ダイハツディーゼル株式会社

サービス情報

TECHNICAL INFORMATION

件名 SUBJECT	ピストンリングの交換基準について Replacement Interval of Piston Rings
適用機種 ENGINE MODEL	全ての機関 All Models

The photo below shows the comparison of combustion condition of normal ME-VR and poor combustible CLO-rich fuel using visual test engine.

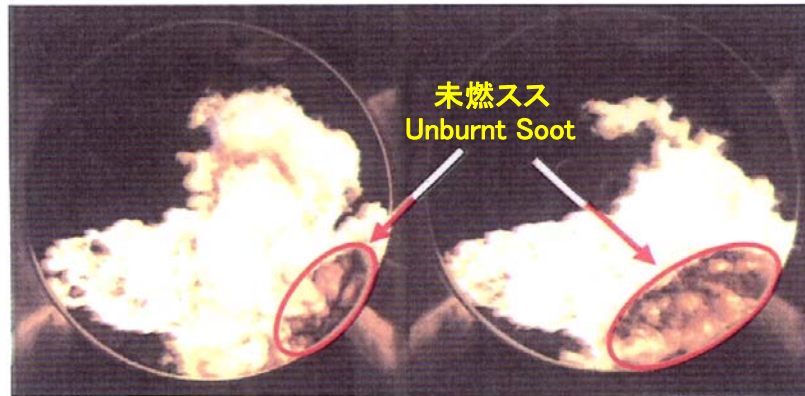
下の写真は日本海事協会発行の、船用燃料重油の低質化対策指針 (Version II) に掲載された、難燃性燃料油と一般的な中東残油の、燃焼状態を可視化機関により比較したもので、難燃性燃料油は未燃分のススがシリンダライナ壁近くで多く発生していることがわかります。

It is clearly seen that large amount of unburnt soot is formed at cylinder liner wall area for poor combustible fuel.

中東残油
Middle-East Vacuum Residue

難燃性燃料油
CLarified Oil-rich

つきましては、ピストンの分解整備時には、取扱説明書の点検・交換時間に達していなくとも、トップリングについては全数の交換を推奨致します。

また全段のリングに傷、当たり不良、磨耗等の兆候が認められる場合には、全てのリングの交換を併せて推奨致します。

Therefore, when overhauling of piston, even if it is before replacement interval in the manuals, replacement of all top rings is highly recommended.

In case the signs of scuffing, wrong contact or wear are found for all rings, replacement of all piston rings is highly recommended.
